**Commission économique pour l'Europe**

**Forum mondial de l'harmonisation  
des Règlements concernant les véhicules**

**Pneumatiques : Règlement ONU n° 141**

**Proposition de complément 1 à la série 01 d'amendements  
au Règlement ONU n° 141****Communication de l'Équipe spéciale des systèmes de surveillance  
de la pression des pneumatiques et du montage des pneumatiques\***

Figure 1

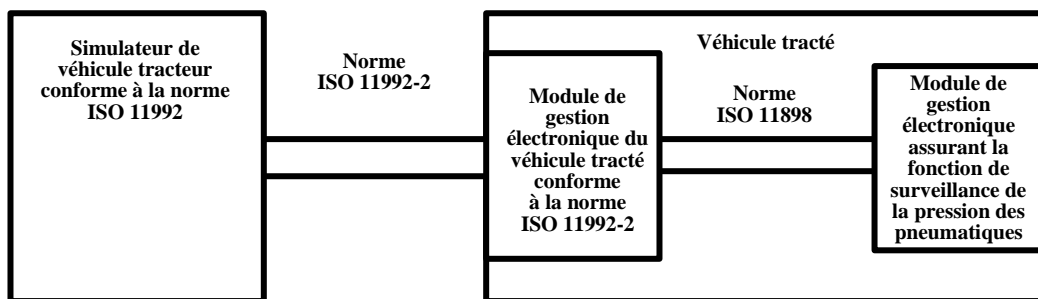
Configuration du dispositif à l'essai et du simulateur de véhicule dans laquelle la fonction de surveillance de la pression des pneumatiques est assurée par un module de gestion électronique connecté au moyen de l'interface ISO 11898-1:2015 et 11898-2:2016

Figure 2

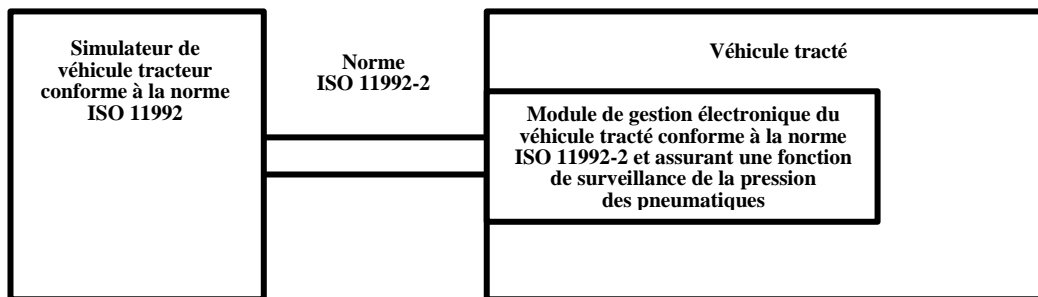
Configuration du dispositif à l'essai et du simulateur de véhicule dans laquelle la fonction de surveillance de la pression des pneumatiques est assurée par un module de gestion électronique connecté au véhicule tracteur
